BK MIRKO 8 PB → BK MIRKO91 Premium

Austausch des Steuergerätes BK MIRKO 8 PB durch das Steuergerät BK MIRKO91 Premium

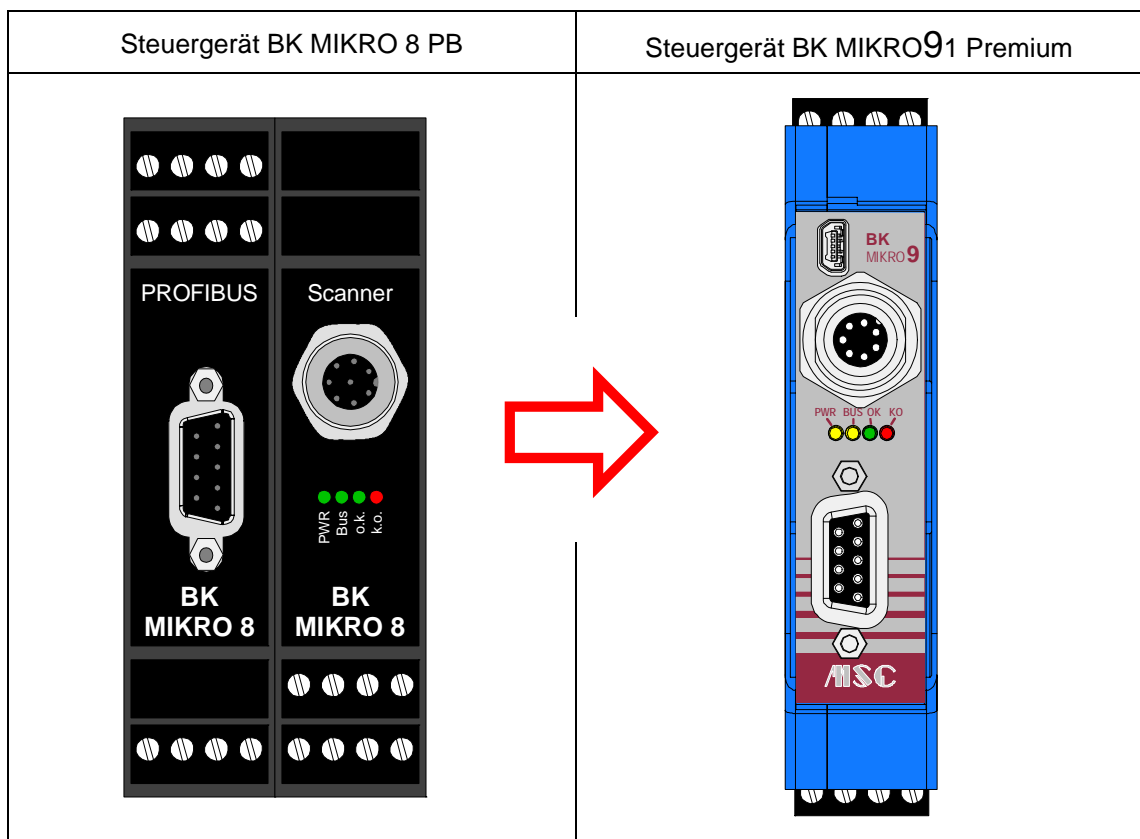
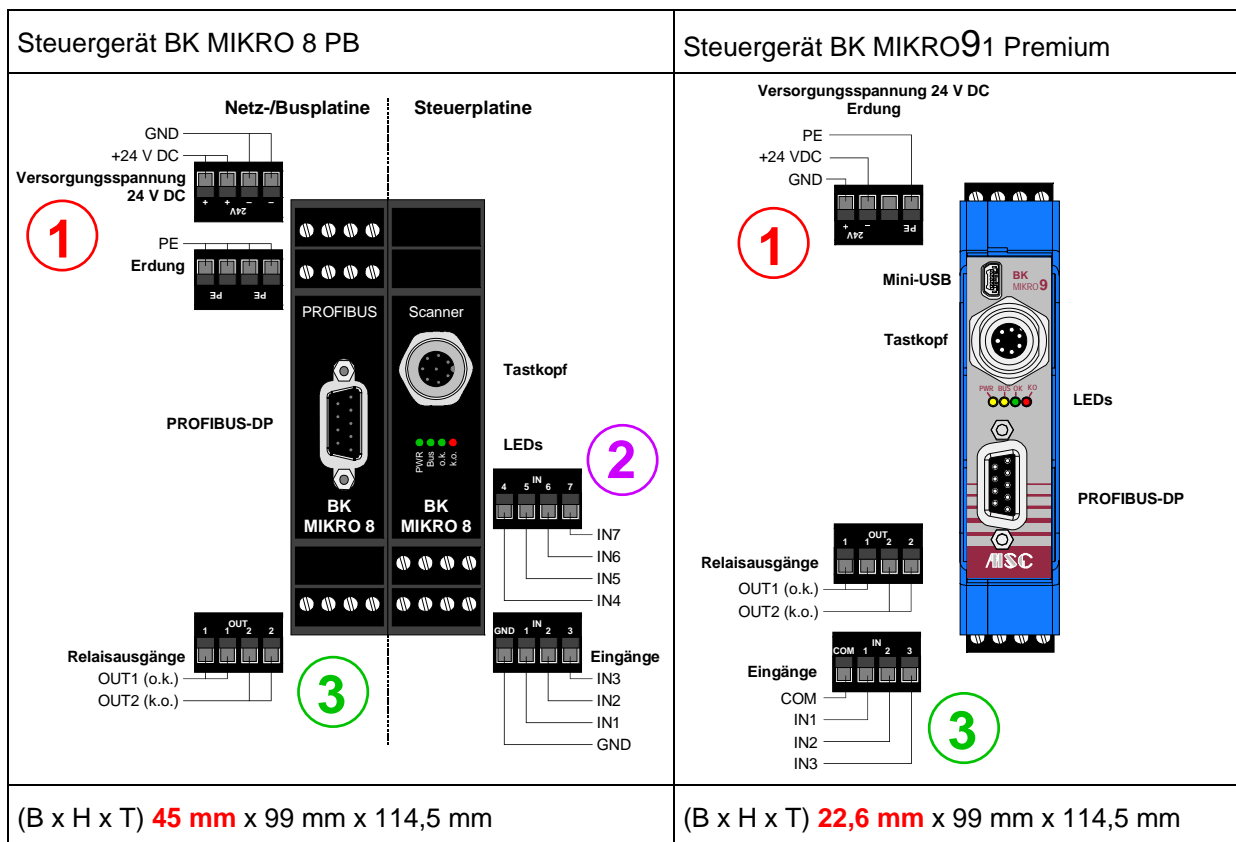
– Steckerbelegung hat sich geändert!

1. **Versorgungsspannung und Erdung wurden auf einen Stecker reduziert.**
2. **Für die Eingänge 4-7 ist das Zusatzmodul BK MIKRO⁹I/O erforderlich.**
3. **Stecker für Relaisausgänge 1-2 und Eingänge 1-3 sind identisch.**

– Änderung der PROFIBUS-Adresse (Default 50 dez) nur durch PC-Software über Mini-USB möglich, kein DIP-Schalter bei BK MIKRO⁹.
